STUDER

Service Information

- Conversion instruction to UP-DATE KIT
SOFTWARE A820 Master 20,
TD 20, CAPST 23, No. 20.100.820.00
 - Umbauanleitung zu UP-SATZ SOFTWARE A820
MASTER 20, TD 20, CAPST. 23
Nr. 20.100.820.00
- SI 100/86 D/E

4. Tape Deck Counter / Timer
1.820.761.00

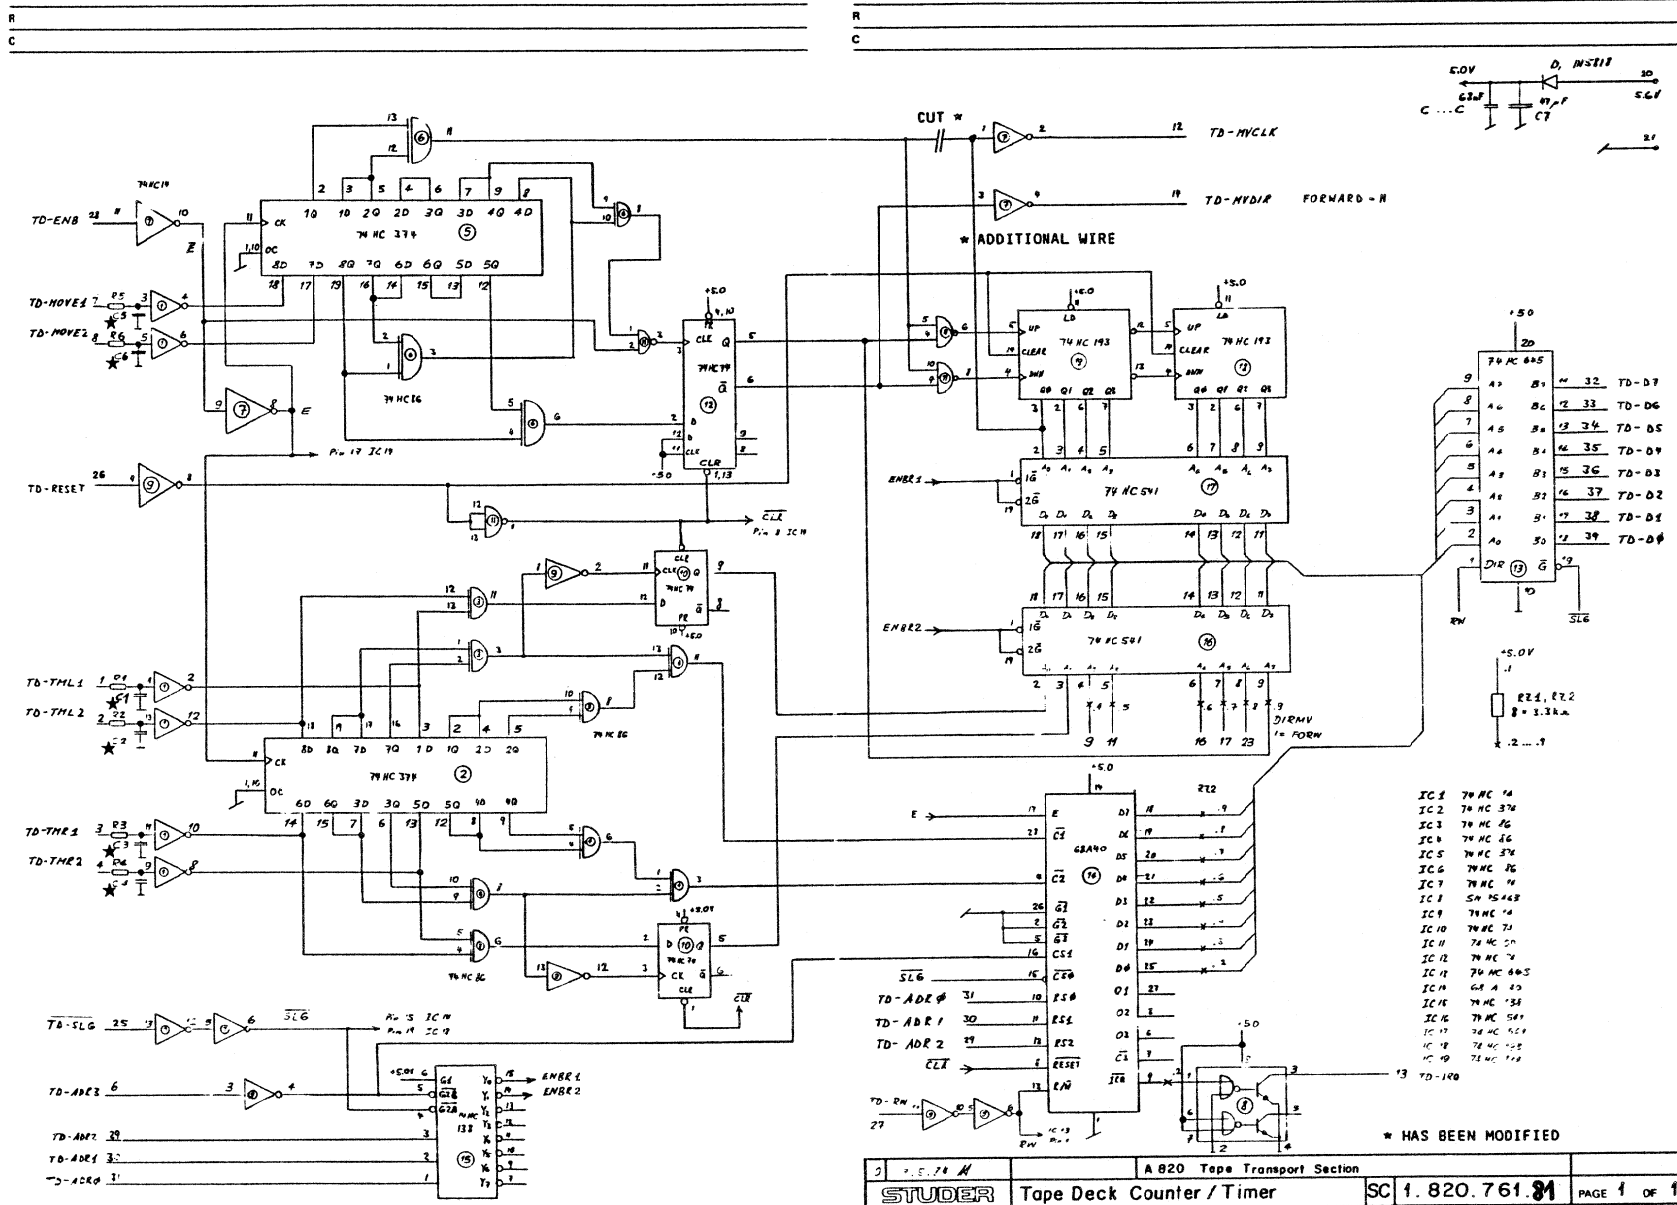
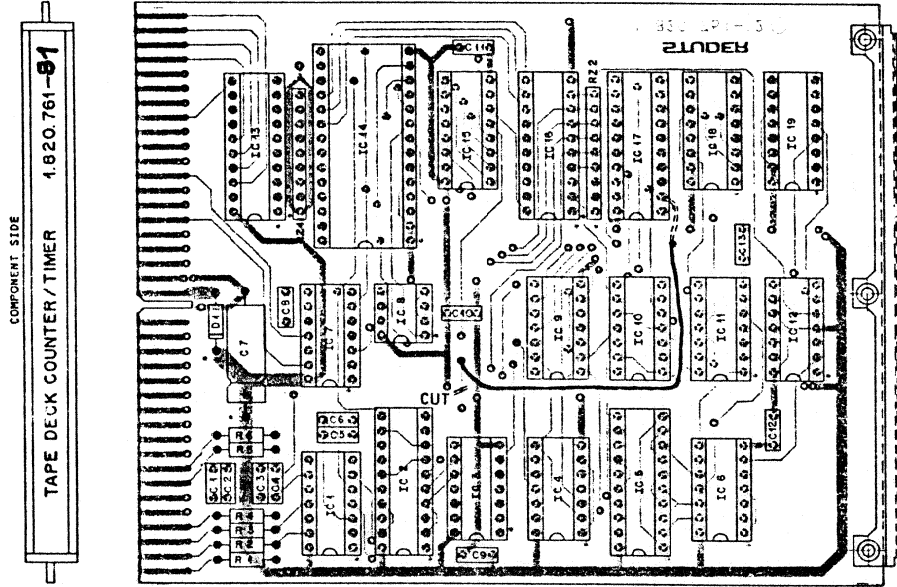
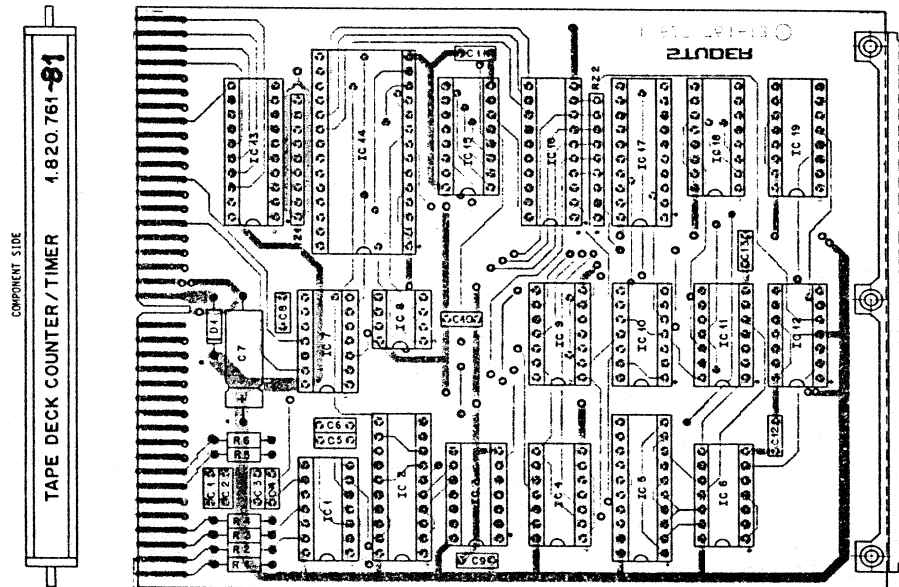
- Add 6 capacitors 330 pF
59.34.4331 in position
C1, 2, 3, 4, 5, 6.
- Attach label .81. (Some PCB's
have been modified without
changing the index label.
Should this be the case, change
the index label according to
modification instructions).

5. Master Periphery Controller
1.820.728.00

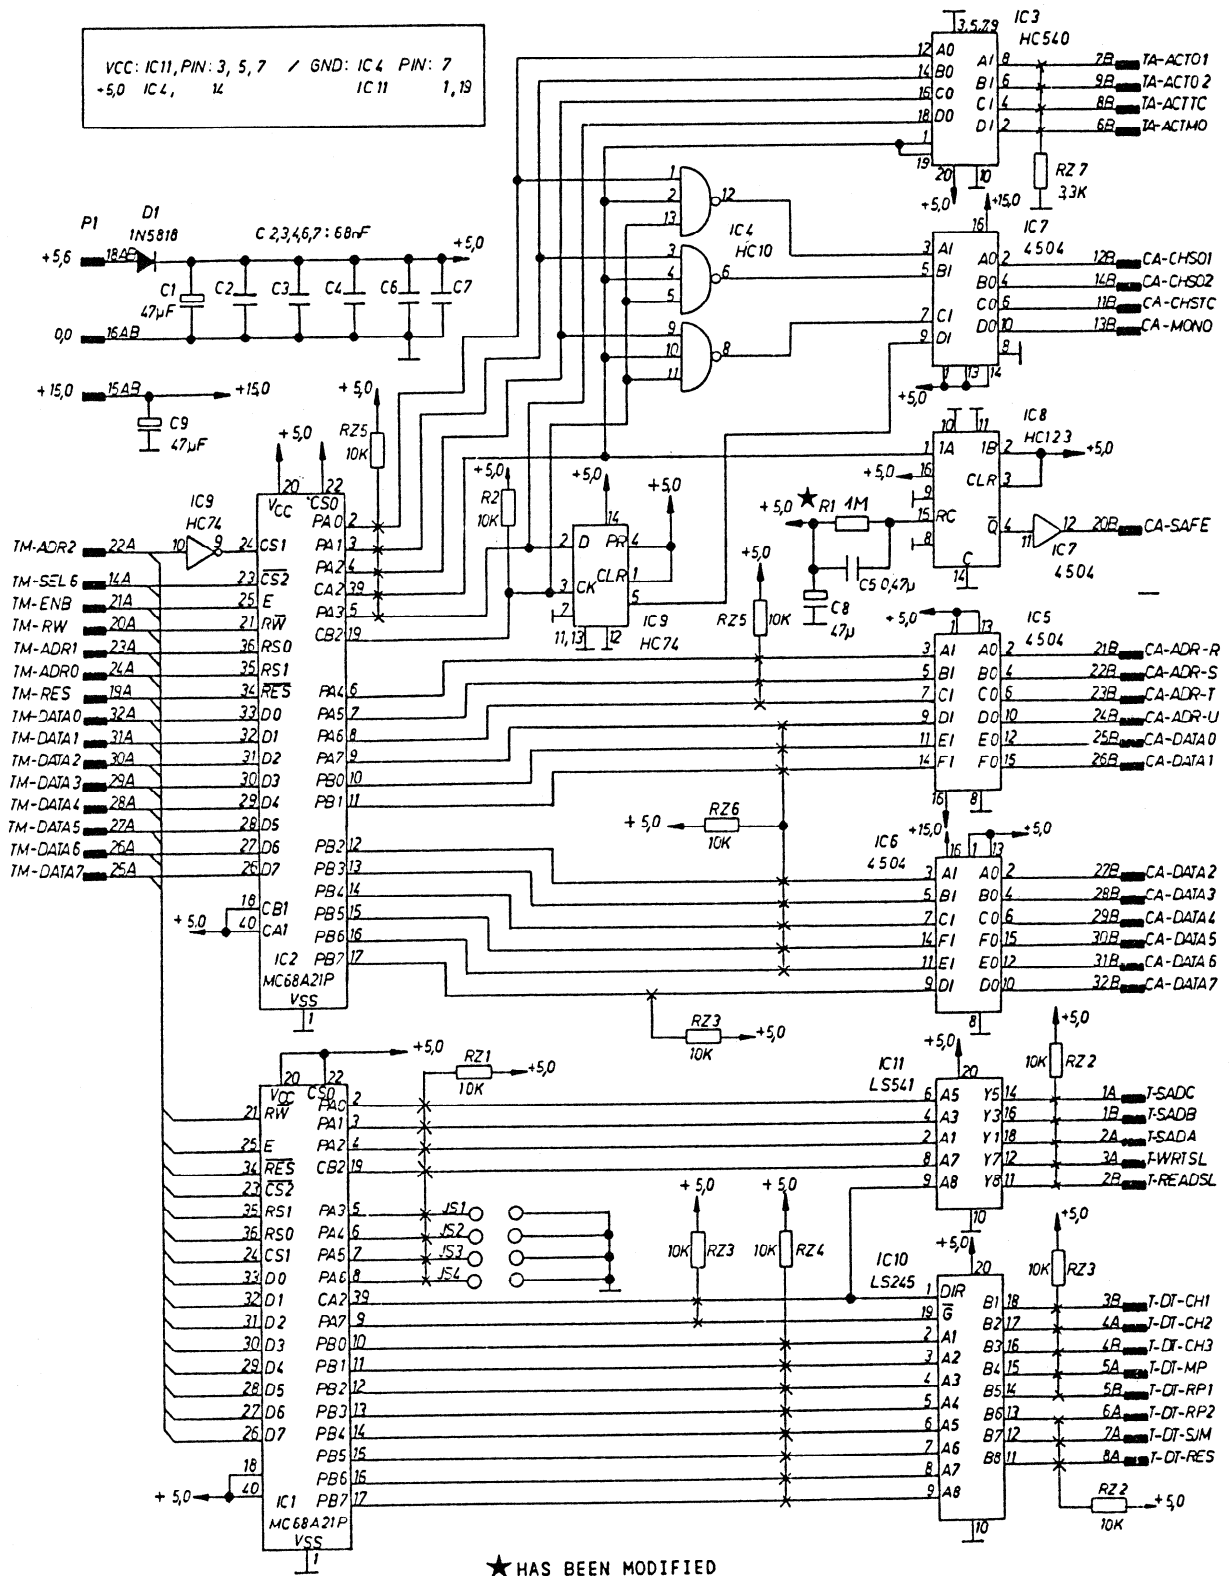
- Change resistor R1 220 Kohm to
1 Mohm 57.11.4105.
- Attach label .81

6. Tape Deck Periphery Controller
1.820.762.00

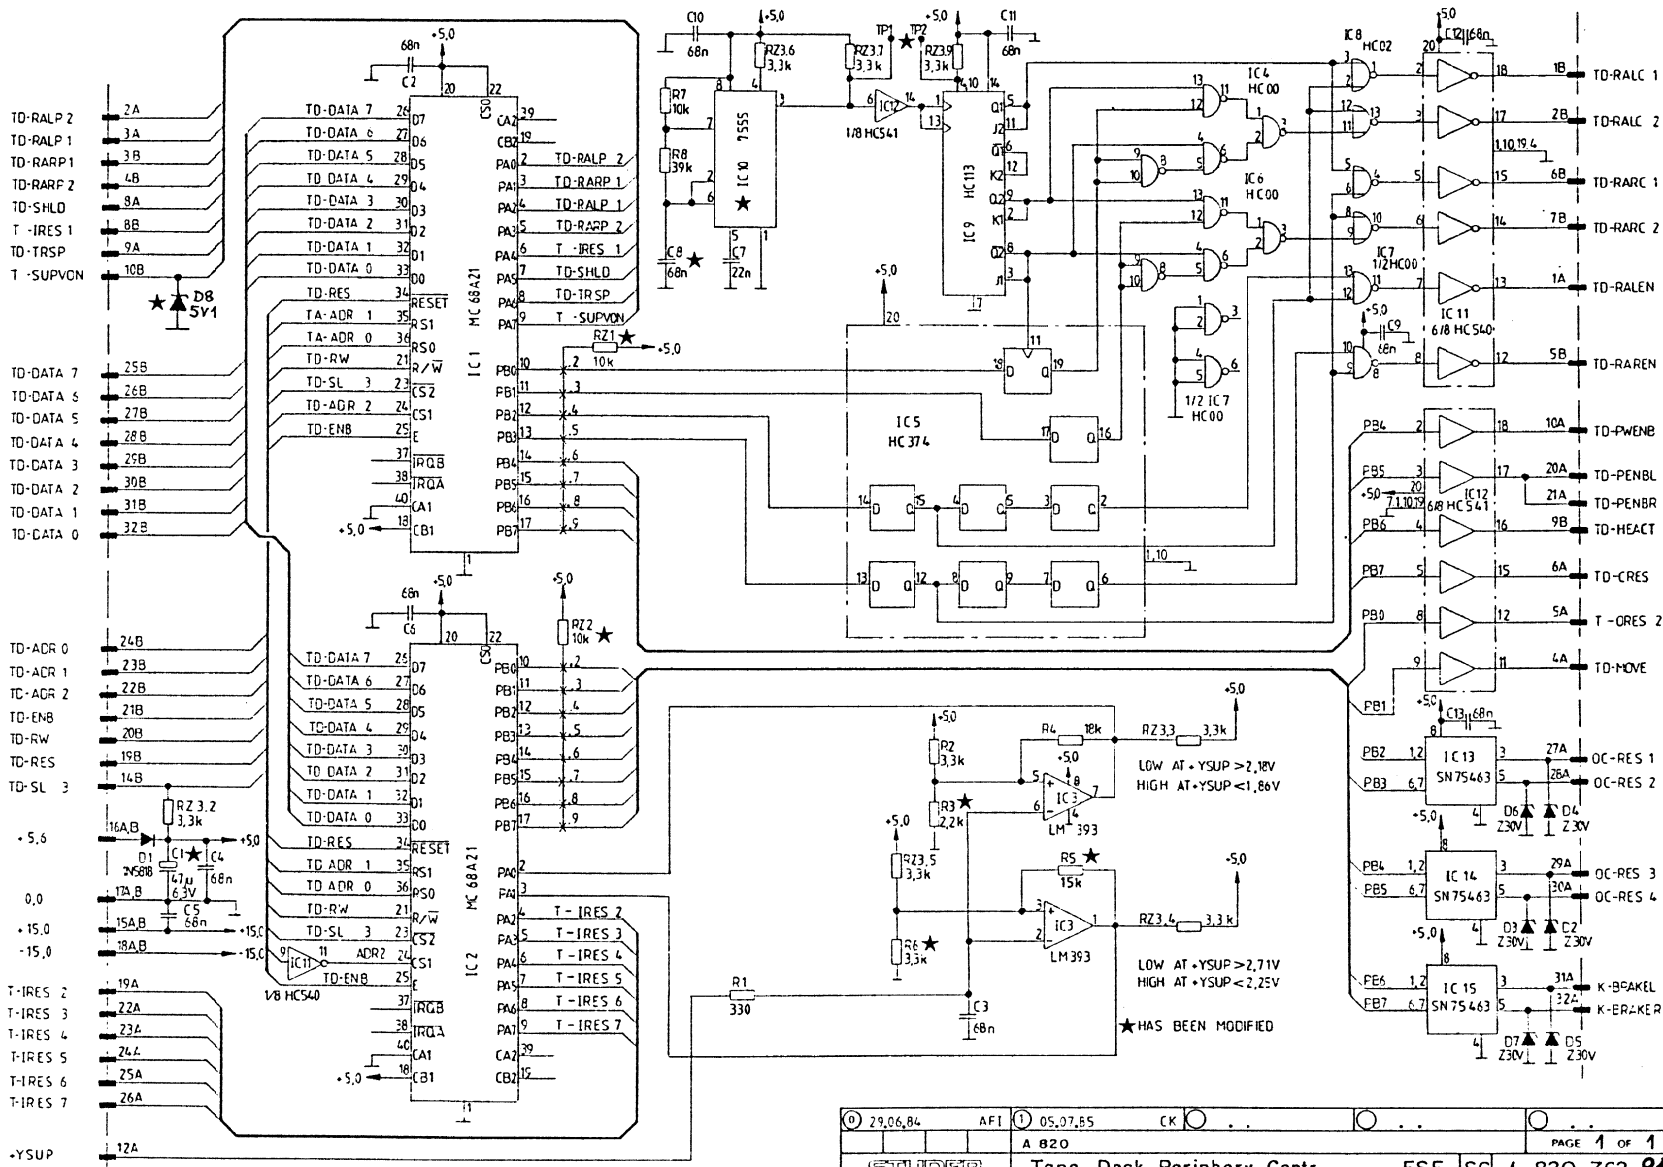
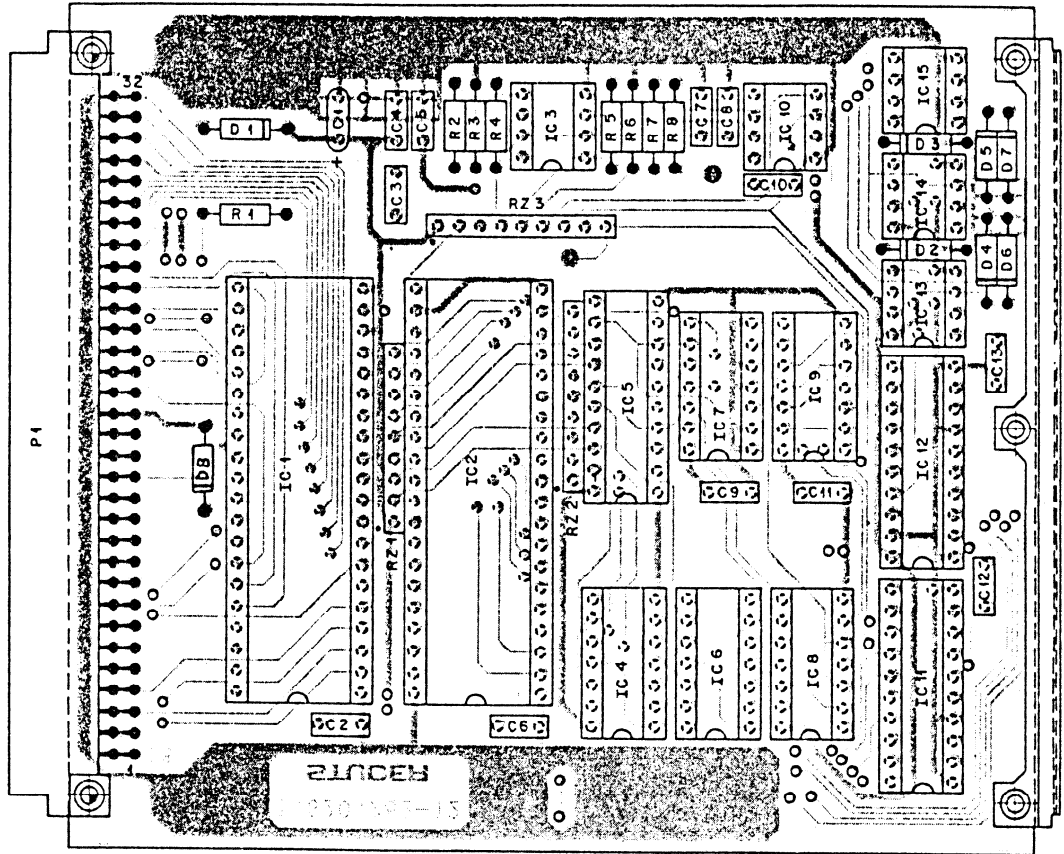
- Improved stability of the frequency (60 Hz) for the synchronous lifter-motors. Modification reduces motor noise.
- Change C8 68 nF 10 % to 68 nF 5 % 59.40.5683.
- Change IC 10 NE 555 (Bipolar) 50.05.0158 ICM 7555 50.07.0036.
- Attach label .81. (Some PCB's have been modified without changing the index label. Should this be the case, change the index label according to modification instructions).

7. Capstan Control Unit
1.820.764.21/22
for Capstan motor 1.021.601.81

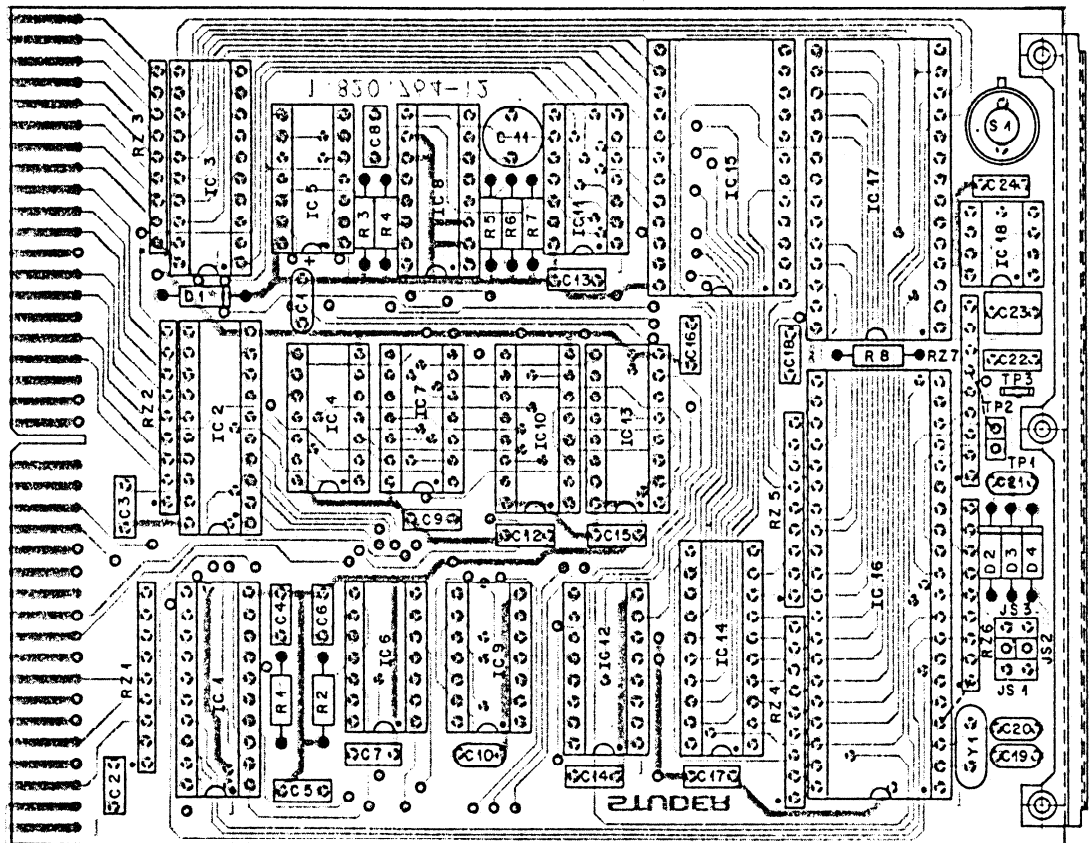
- Remove EPROM IC 17 and replace by new software 1.820.994.22 36/86 IC 17.
- Attach label .23

31.7.86 Ke			
STUDER	Modification Capstan-Mot. Wiring	1.021.601.00 → 81	PAGE 1 OF 1

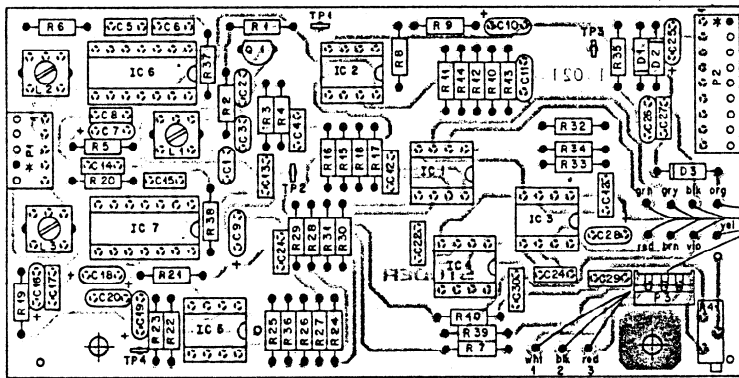
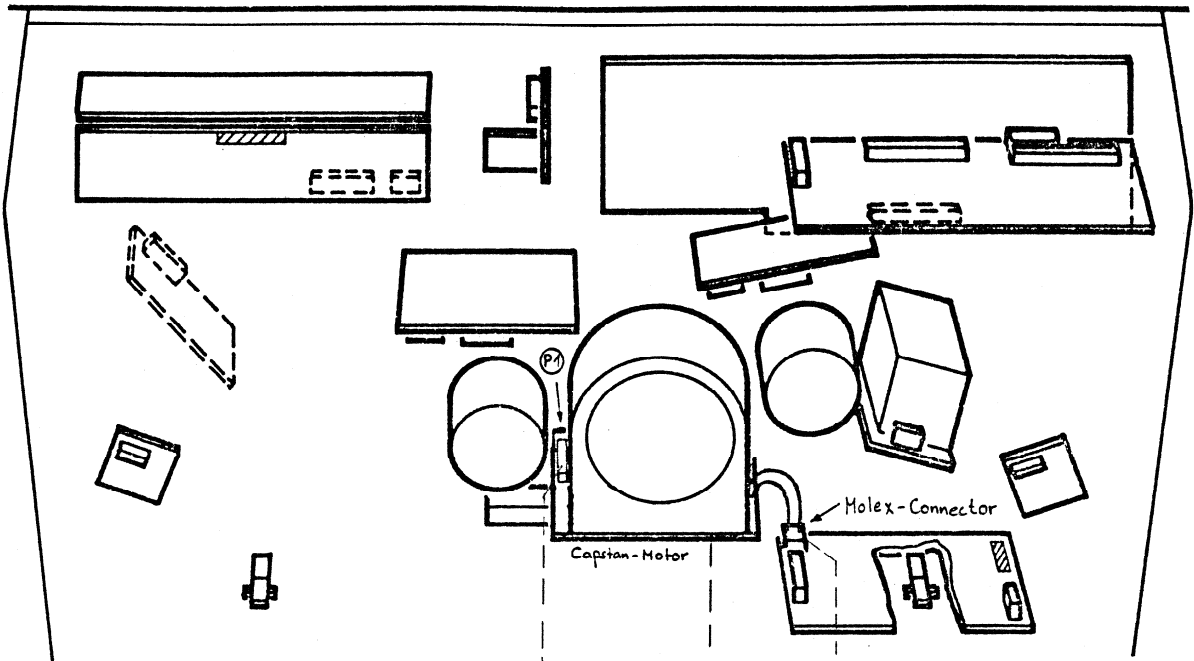
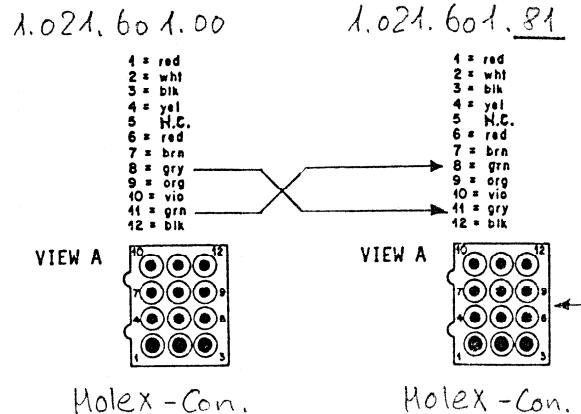
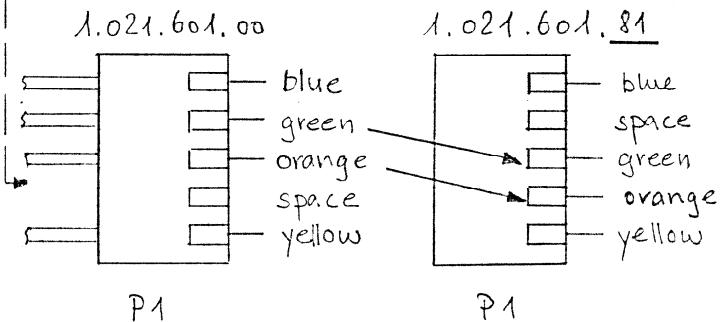
The capstan-motor 1.021.601.00 (with or without fly wheel) is not suitable for the use with the new capstan control unit software 1.820.994.21/22 (increased wow and flutter values at 3 3/4 ips can occur). Also only limited use in synchronisation application is possible (increased lock-up time). For these reasons we recommend to modifying the capstan motor 1.021.601.00 (with or without fly wheel) to the index .81 version.

- Remove the brass fly wheel (if mounted). Attach capstan motor cover 1.021.601.25 with 3 screws 21.53.0353 and 3 washers 24.16.1030.
- Change the wiring of connector P1 and the Molex-connector according to the drawing on page 32. Use an extractor tool HT 2285 (10.260.001.01) to extract Pin 8, 11 of the Molex-connector.
- Attach label .81 1.010.081.43
